2.2.1 (7) 福浦断層周辺に認められる谷地形

2.2.1 (7) 福浦断層周辺に認められる谷地形 —北西方の評価結果—

コメントNo.10の回答

位置図

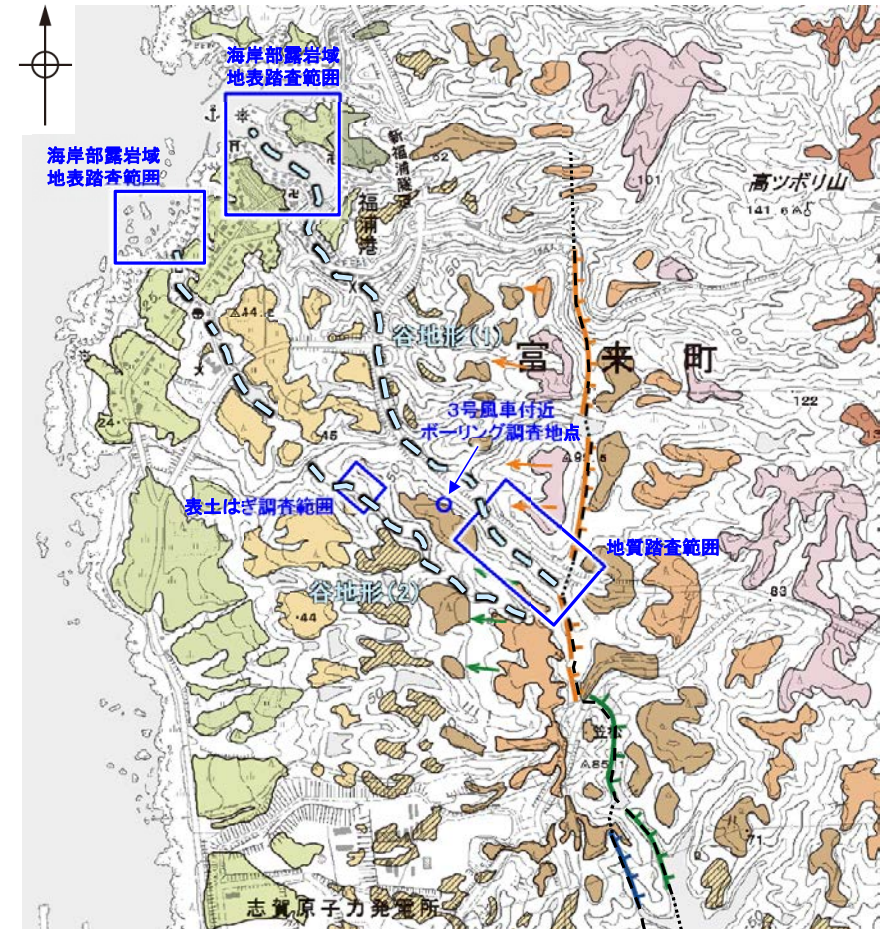
○福浦断層の北西方に分布する谷地形(1), (2)において, 福浦断層から分岐する断層の存否を確認するために地形調査及び地質調査を実施した。

- 谷地形(1)に対応する断層を図示している文献はない。また, 谷地形(1)に対応するリニアメント・変動地形は判読されない(P.112~114)。
- 谷地形(1)を挟んで, 高位段丘Ⅱ面に高度差がない(P.114)。
- 地質調査の結果, 谷地形(1)の沢部には, 広く穴水累層の安山岩, 安山岩質火砕岩(凝灰角礫岩)及び安山岩質火砕岩(凝灰岩)が分布し, そこに断層は認められない(P.115, 116)。
- 3号風車付近ボーリング調査の結果, 谷地形(1)の位置に断層は認められない(P.117~119)。

- 谷地形(2)に対応する断層を図示している文献はない。また, 谷地形(2)に対応するリニアメント・変動地形は判読されない(P.112~114)。
- 谷地形(2)を挟んで, 中位段丘Ⅰ面及び高位段丘Ⅰa面に高度差がない(P.114)。
- 地質調査の結果, 谷地形(2)を横断する露頭には, 広く穴水累層の安山岩質火砕岩(凝灰角礫岩)が分布し, そこに断層は認められない(P.121, 122)。
- 谷地形(2)の延長位置付近の海岸部露岩域には, 安山岩(均質), 安山岩(角礫質)及び凝灰角礫岩が分布し, 断層は認められない(P.123~126)。

谷地形(1)の位置に断層は認められない。

谷地形(2)の位置に断層は認められない。

2.2.1 (7) 福浦断層周辺に認められる谷地形 — 北西方の地形調査 —

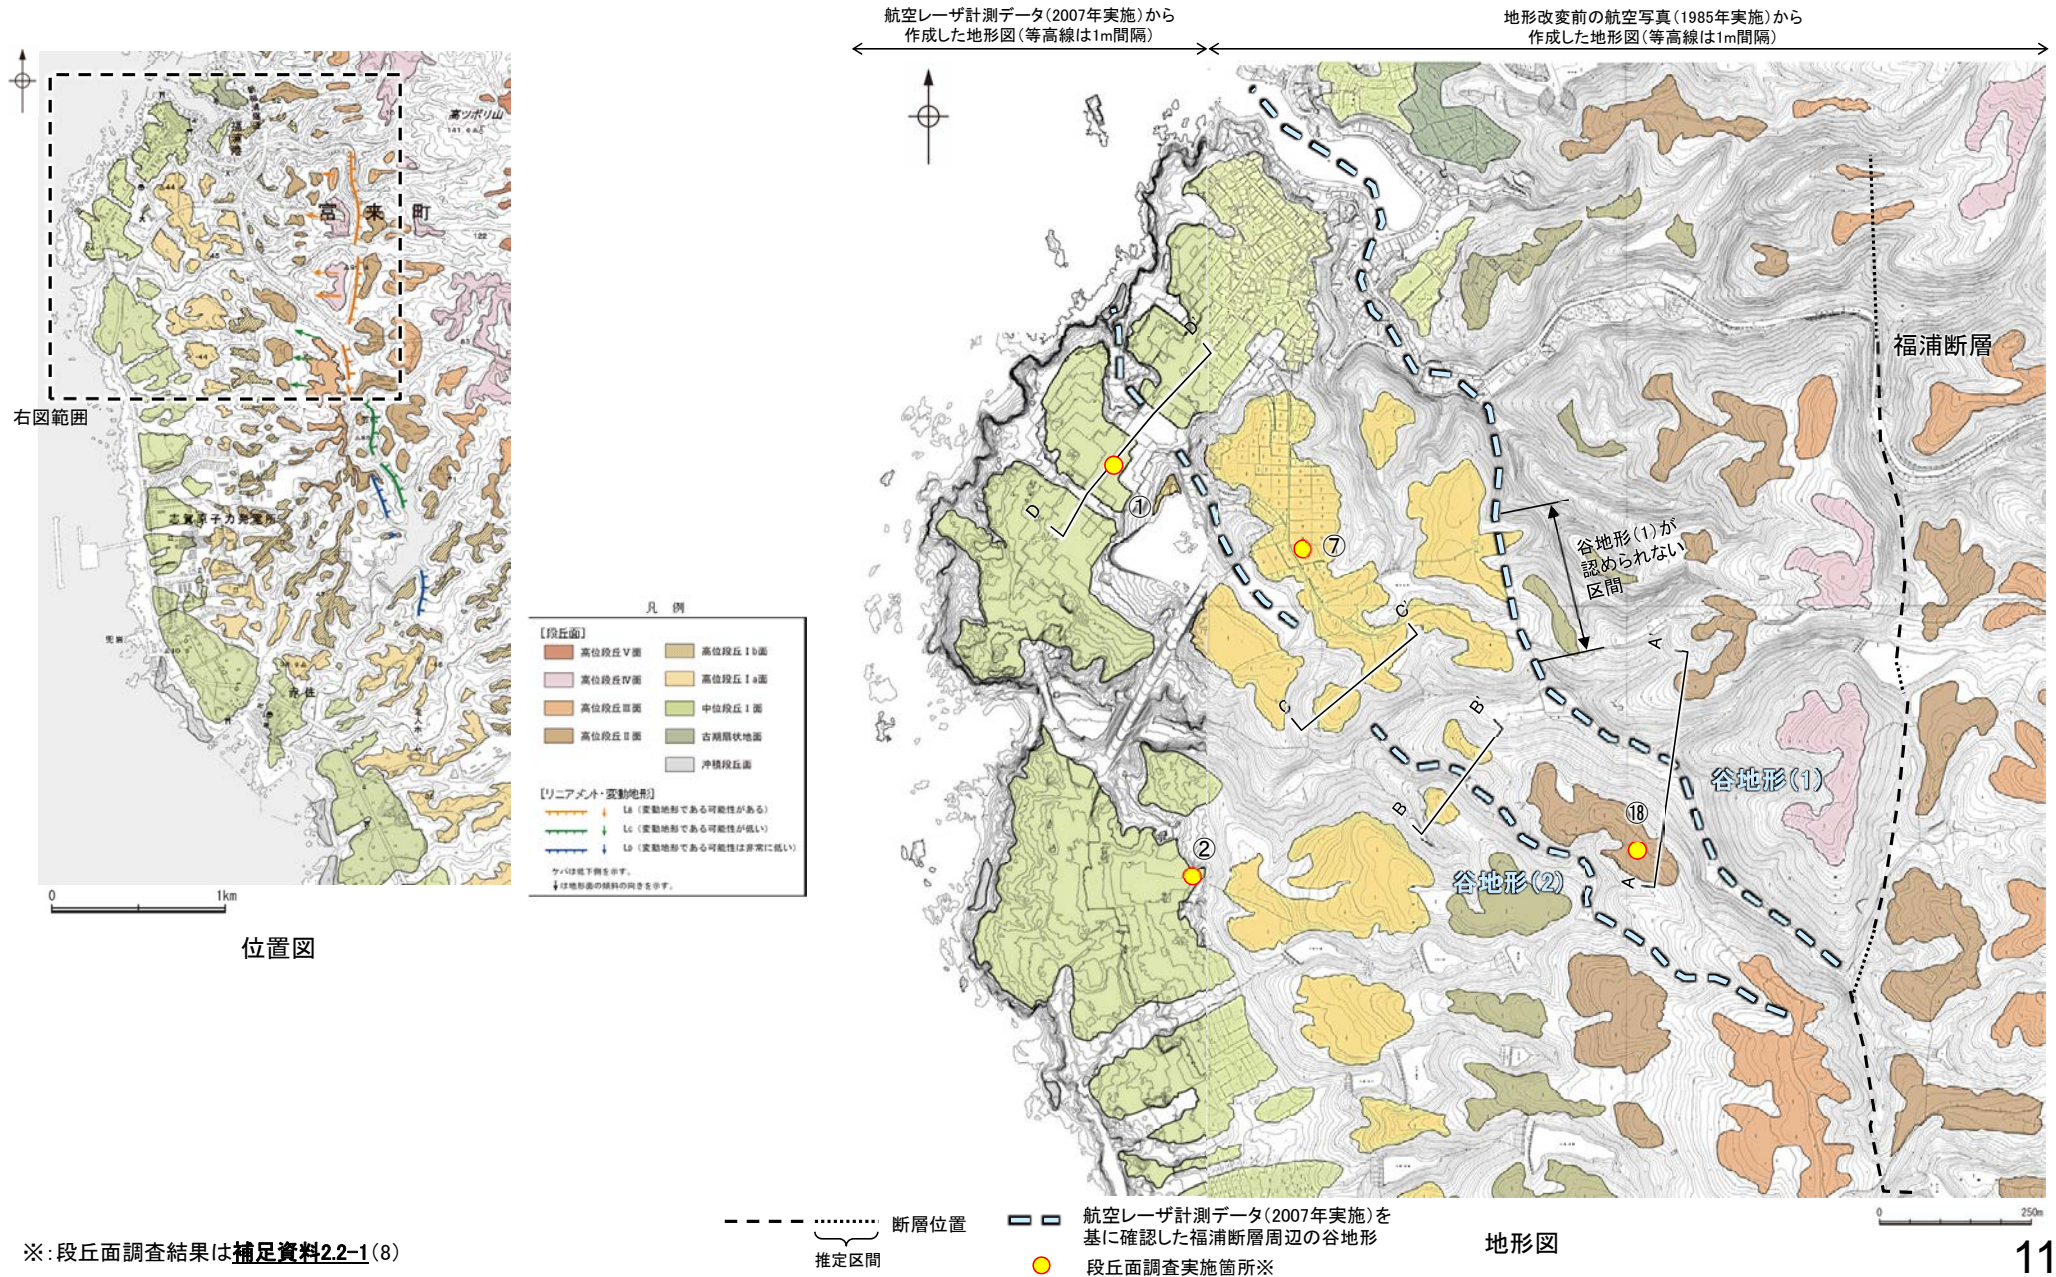
コメントNo.10の回答

- 現在、谷地形(1)沿いに県道が建設されていることから、地形改変前の航空写真(当社撮影(1985), 縮尺8千分の1)を用いて、改変前の地形を確認した。
- 改変前の地形において、谷地形(1)は中央部で連続せず(次頁)、高位段丘Ⅰ面が横断して分布する。
- 谷地形(1)及び谷地形(2)は、直線性に乏しく湾曲して分布する。
- 谷地形(1)を挟んで分布する高位段丘Ⅱ面に高度差がなく、谷地形(2)を挟んで分布する中位段丘Ⅰ面及び高位段丘Ⅰa面に高度差がない(次々頁)。

【地形改変前後の地形の比較】

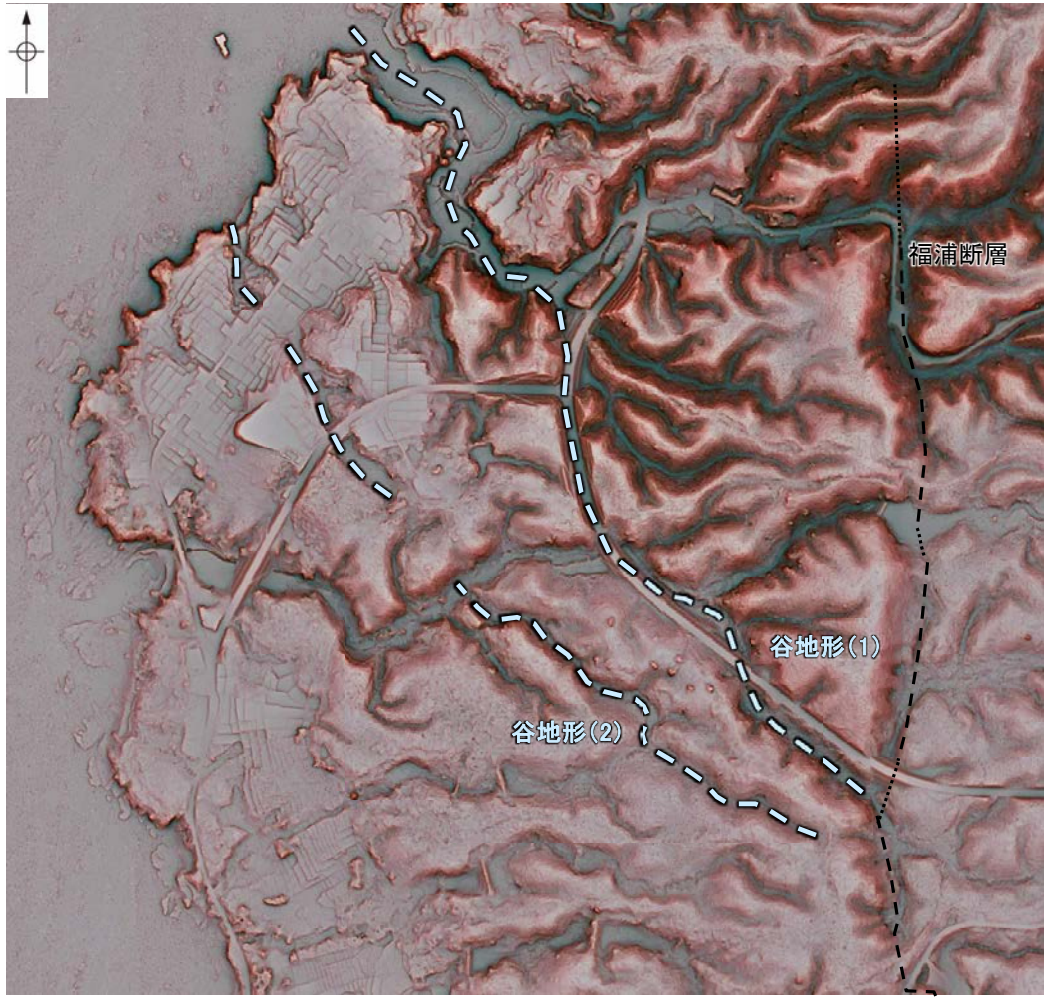
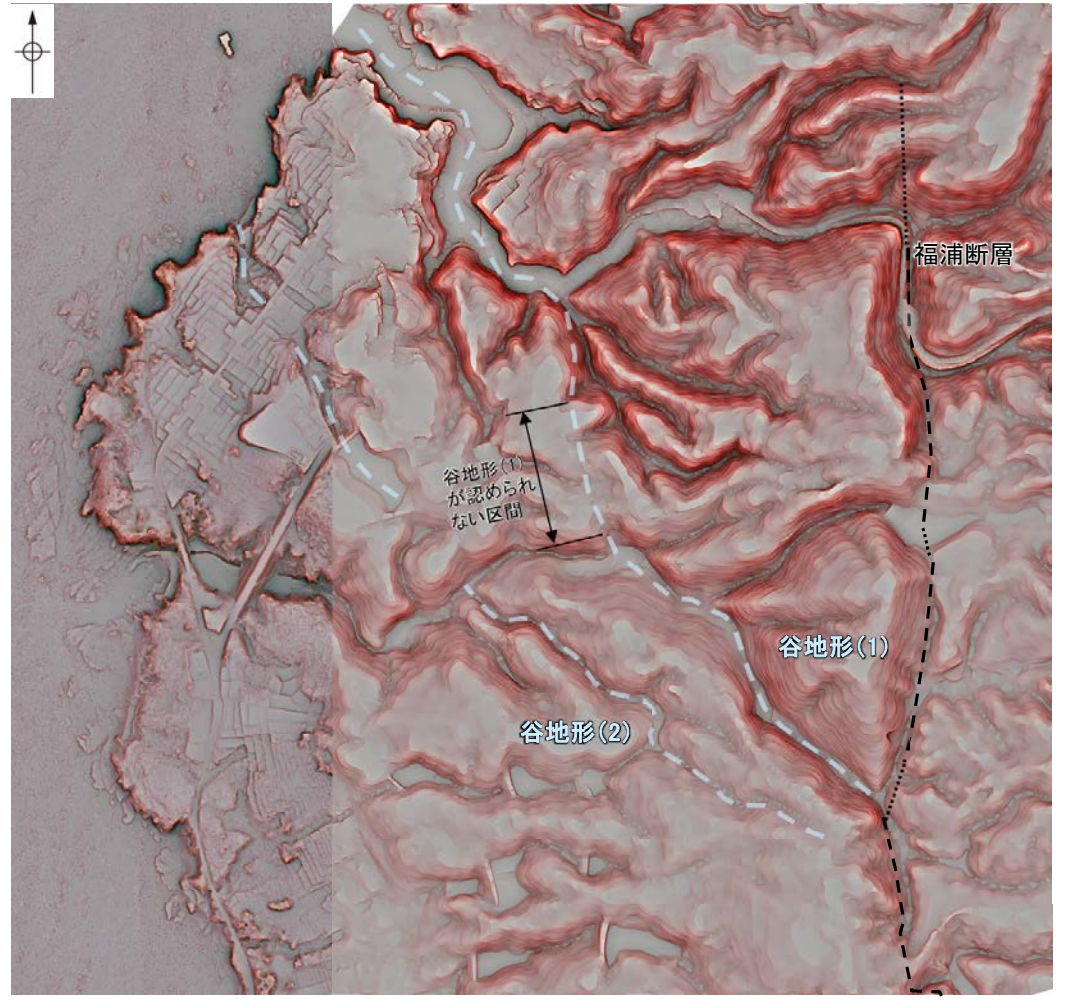
・地形改変後に実施した航空レーザー計測データ(2007年実施)から作成した赤色立体地図(左図)では県道に沿って谷地形(1)が連続するが、地形改変前の航空写真(1985年実施)から作成した赤色立体地図(右図)で確認したところ、谷地形(1)は中央部で連続しない。

2.2.1 (7) 福浦断層周辺に認められる谷地形 —北西方の地質調査(谷地形(1))—

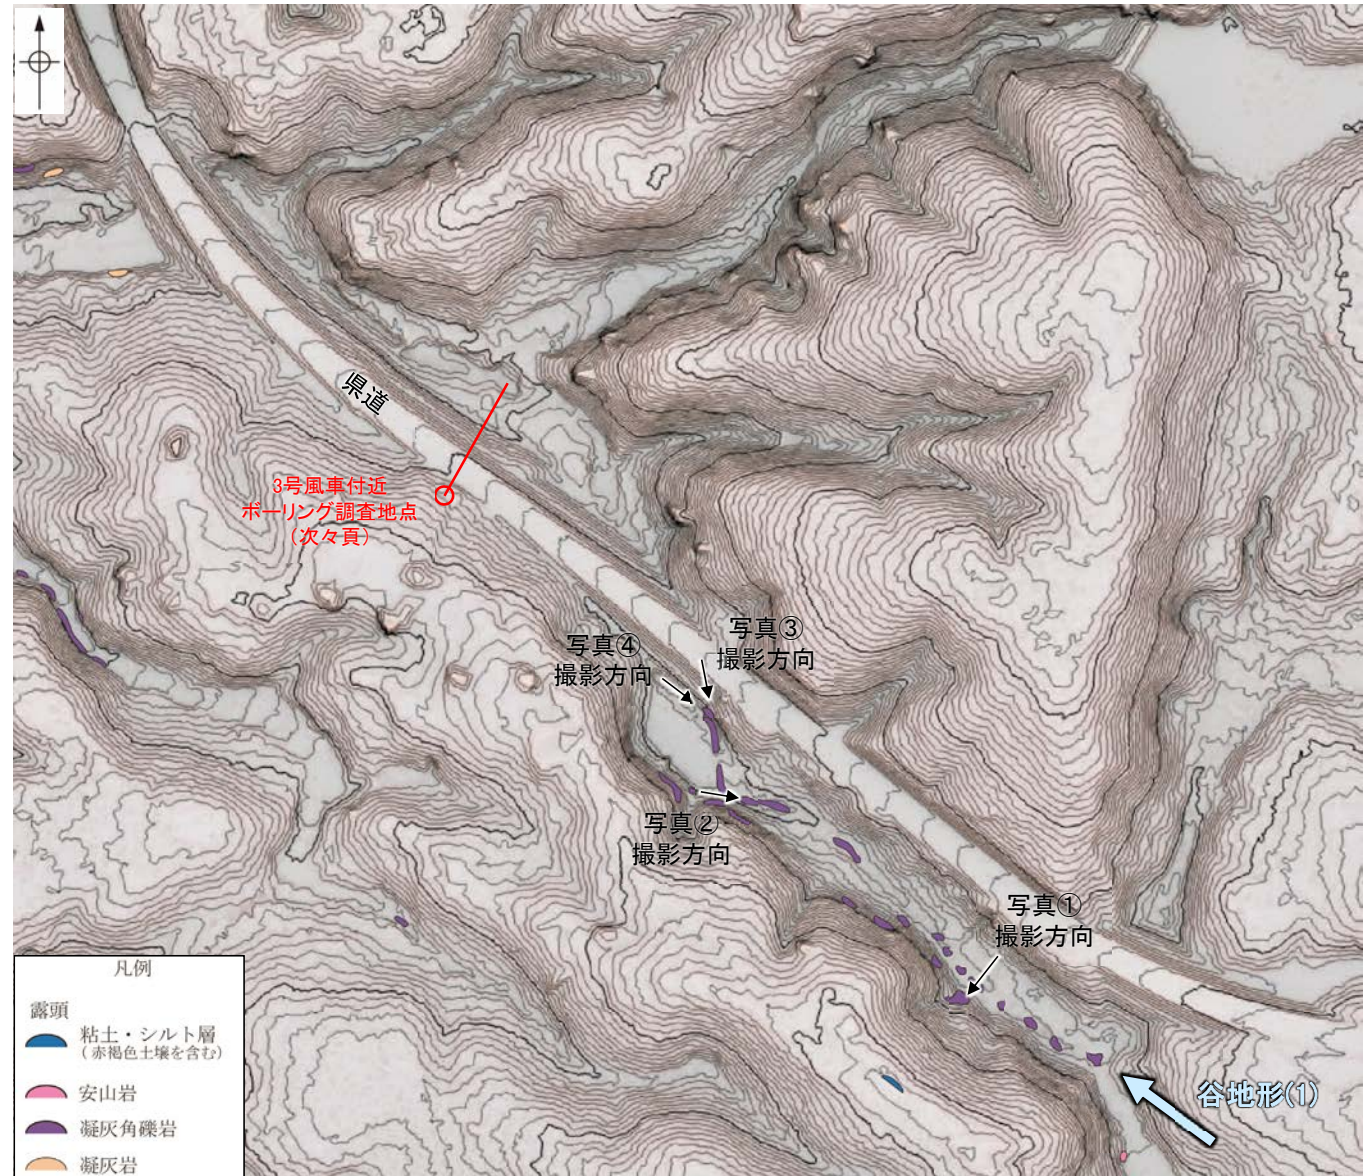
コメントNo.10の回答

- 谷地形(1)の沢部で広く地表踏査を実施した結果、穴水累層の安山岩質火砕岩(凝灰角礫岩)が分布し、それらは非破碎であり、断層は認められない。
- 谷地形(1)付近でボーリング調査を実施した結果、谷地形(1)の位置に断層は認められない(次々頁)。
- 以上より、谷地形(1)の位置に断層は認められない。
- なお、谷地形(1)の延長位置付近の海岸部は、人工改変により露岩域がほとんど分布しておらず、断層の有無は確認できない(P.120)。

【3号風車付近 ボーリング調査結果】

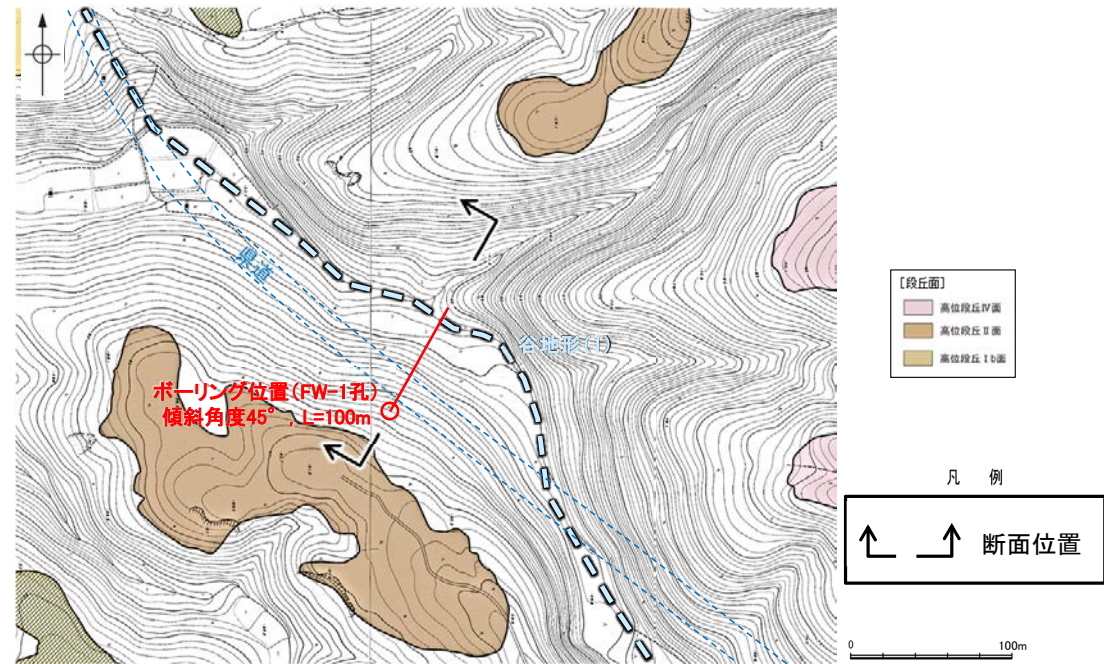
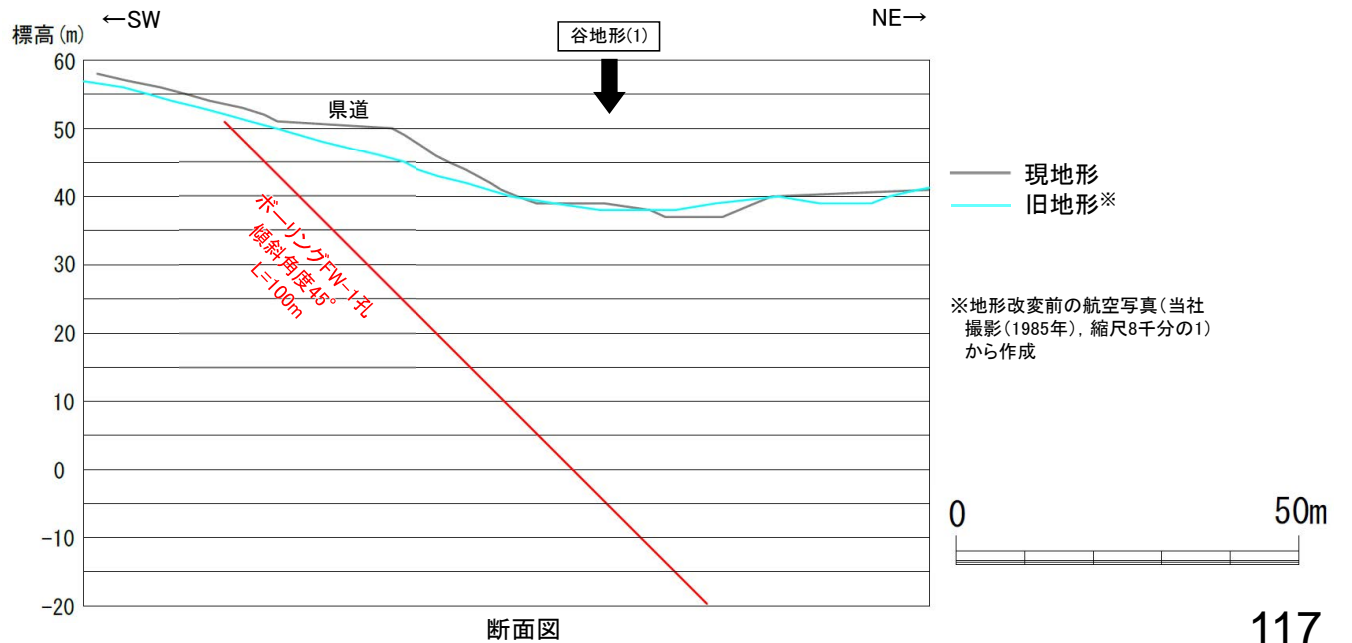
・谷地形(1)の位置において福浦断層と連続する西傾斜の断層の有無を確認するため、谷と直交する方向にボーリング調査 (FW-1孔)を実施した。

・ボーリング調査の結果、谷地形(1)の位置に断層は認められない(次頁, 次々頁)。

地表踏査結果(ルートマップ) 谷地形(2)

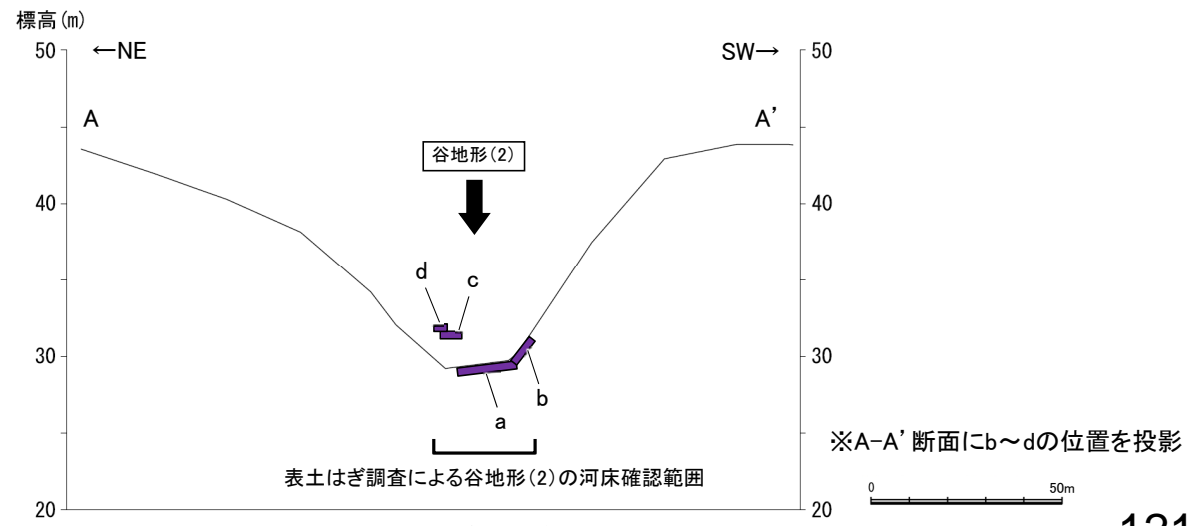
コメントNo.10の回答

- 谷地形(2)の沢部で広く地表踏査を実施した結果、堅硬な穴水累層の安山岩質火砕岩(凝灰角礫岩)及び安山岩質火砕岩(凝灰岩)が分布する。
- 谷地形(2)を横断して表土はぎ調査を実施した結果、穴水累層の安山岩質火砕岩(凝灰角礫岩)が分布し、それらは非破碎であり、断層は認められない。
- 谷地形(2)の延長位置付近の海岸部露岩域で地表踏査を実施した結果、安山岩(均質)、安山岩(角礫質)及び凝灰角礫岩が分布し、断層は認められない(次々頁)。
- 以上より、谷地形(2)の位置に断層は認められない。

航空レーザ計測データ(2007年実施)を基に確認した福浦断層周辺の谷地形位置図

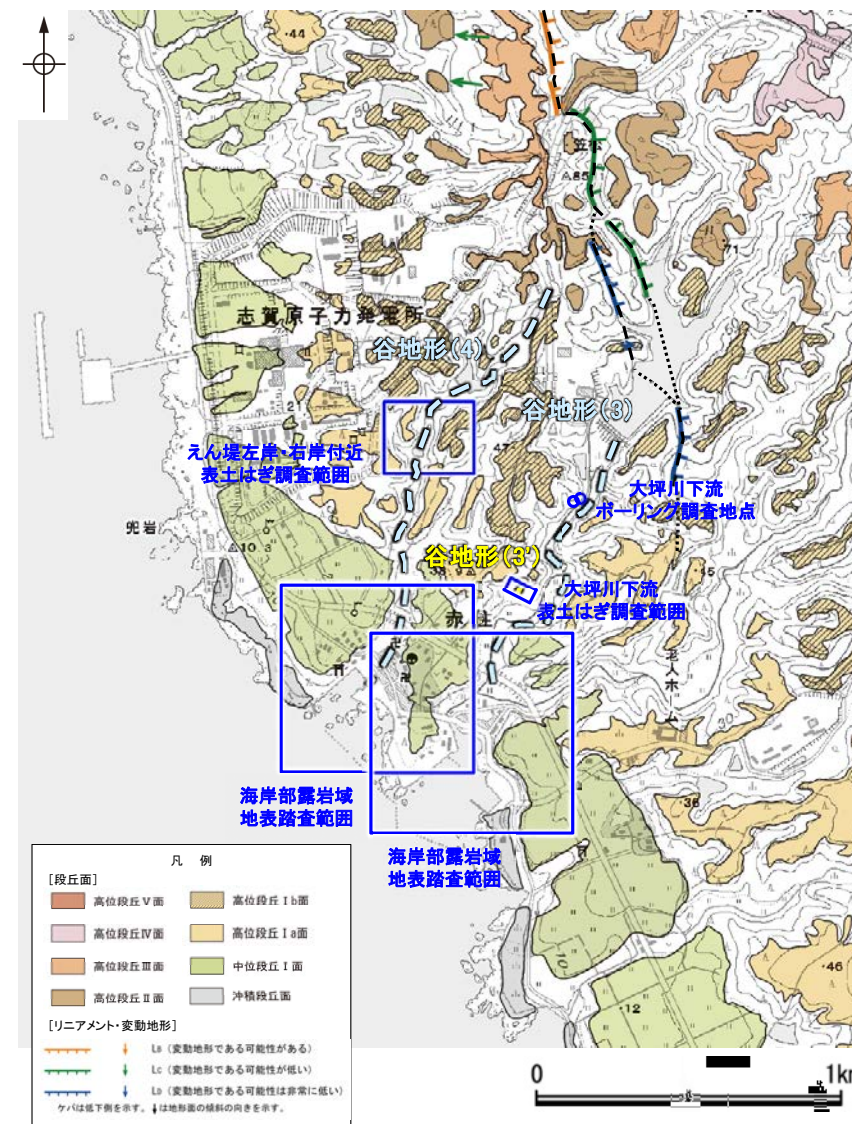
コメントNo.10の回答

○福浦断層の南西方に分布する谷地形(3), (4)において, 福浦断層から分岐する断層の存否を確認するために地形調査及び地質調査を実施した。

- 谷地形(3)に対応する断層を図示している文献はない。また, 谷地形(3)に対応するリニアメント・変動地形は判読されない(P.128, 129)。
- 谷地形(3)を挟んで, 中位段丘 I 面及び高位段丘 I a面に高度差がない(P.129)。
- 大坪川下流ボーリング調査の結果, 谷地形(3)の位置に断層は認められない。(P.131~136)
- 地質調査の結果, 谷地形(3)の直進方向に認められる短い谷地形(3')の直上には穴水累層の安山岩が分布し, そこに断層は認められない(P.137)。

- 谷地形(4)に対応する断層を図示している文献はない。また, 谷地形(4)に対応するリニアメント・変動地形は判読されない(P.128, 129)。
- 谷地形(4)を挟んで, 中位段丘 I 面及び高位段丘 I a面に高度差がない(P.129)。
- 地質調査の結果, 谷の延長位置を横断する露頭には, 穴水累層の安山岩及び凝灰角礫岩が連続して分布し, そこに断層は認められない(P.139~141)。

谷地形(3)の位置に断層は認められない。

谷地形(4)の位置に断層は認められない。
